油タンカー用共通構造規則

KC#172

Subject : CSR for Sounding Pipes

図 11.4.1 甲板室の有効高さ

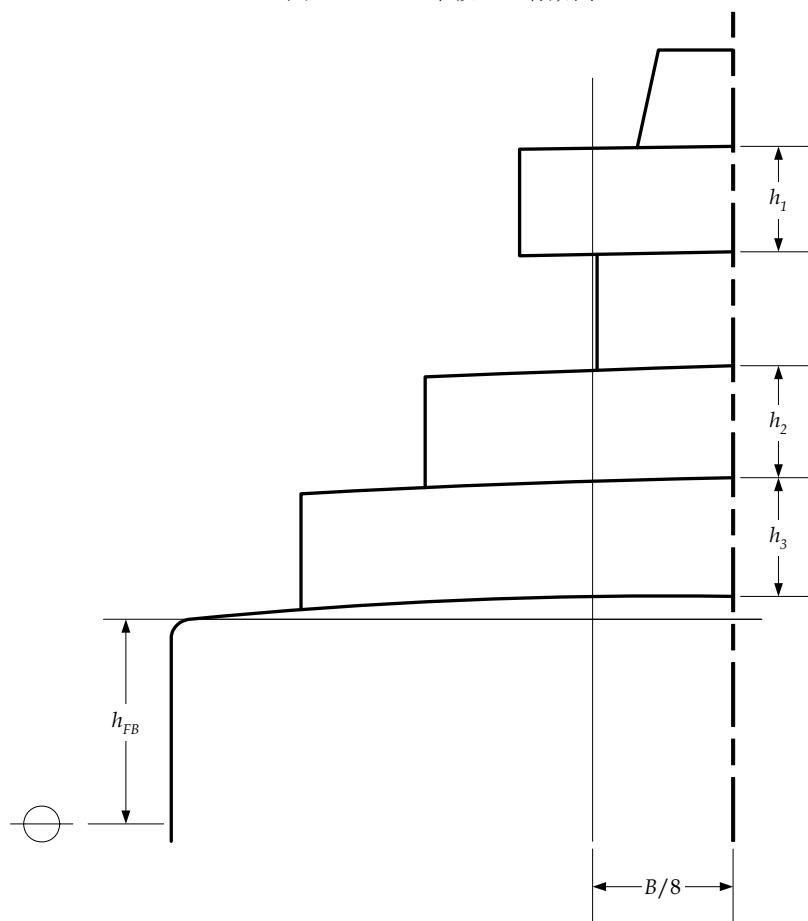
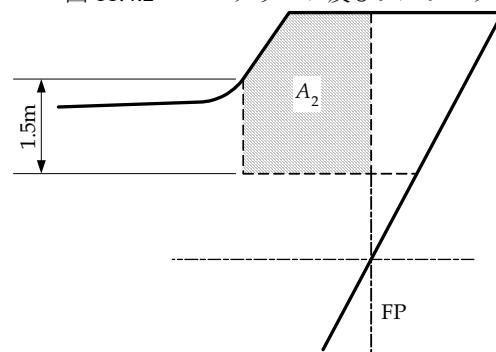
KCID No.	関連規則	種別	項目	完了日	質問	回答	添付有無
712	11/1.1.6	Question	ヒンジ位置に関するIACS UR S26.6.4	2008/4/14	<p>ヒンジ位置に関するIACS UR S26.6.4の以下の要件が、CSRタンカー規則には取り入れられていないように見受けられる。技術背景にはこれに関する説明は見当たらぬ。何か理由があつてのことか？</p> <p>IACS UR S26 "6.4 最前部貨物倉の前方の暴露甲板に位置する倉口蓋では、ヒンジは、青波の働く向きが蓋を閉鎖させるように(通常は、倉口蓋前端)設けること。</p>	UR S26 はCSRタンカー規則で完全に反映されていませんが、このヒンジ位置の要件が欠落しております。次回改めます。	
740	11/1.4.10	CI	exposed front bulkhead of Engine Casing	2008/5/13	<p>甲板室と独立した機関室囲壁の前端壁が暴露する場合、保護された前端壁にあたるのか、或いは保護されない前端壁になるのか確認されたい。</p> <p>暴露する機関室囲壁の前端部は、甲板室の後部囲壁のすぐ後方にあり、波浪の影響を直接受けない。従って、保護された前端壁を適用したいと考えている。</p>	機関室囲壁の前端壁に対しては、保護された前端壁の要件を適用します。	
746 attc	Table 11.1.5	Question	管厚及びブラケットの標準	2008/6/24	タンカーCSR11節の表11.1.5(高さ760mm の空気管に対する管厚及びブラケットの標準)はUR S27の表1(760mm 空気管の管厚及びブラケットの標準)に基づいている。しかしながら、最後の列はURの該当部分と異なっている(添付資料参照)。これは表11.1.5の誤記か？	ご指摘のとおり、タンカーCSR表11.1.5はUR S27と同じであるべきです。最後の列に誤記がありますので、タンカーCSRを訂正いたします。	有
775 attc	Text 11/4.1.1.1	CI	艤装数	2008/8/29	艤装数の算式は、CSRバルク規則とCSRタンカー規則で同じであるが、算式における記号 "h" の定義が異なっている。(添付参考) CSRバルク規則の場合、"h" の定義は IACS UR A1 のものと同じである。(h の算出において、高さ 1.5m 以上のスクリーンまたはブルワークは甲板室の一部とみなす) しかしながら CSRタンカー規則においては、高さが 1.5m 以上のスクリーンまたはブルワークに関する記述が存在しない。CSR 規則の整合性のため、共通解釈が必要と思われる。	CSRタンカー規則もUR A1に従う必要があります。規則改正を行う予定です。	有

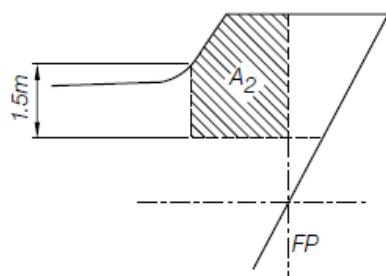
A の決定に際しては、ブルワークの高さが 1.5m 以上の場合、下図に示す A_2 の範囲は A に含めなければならない。
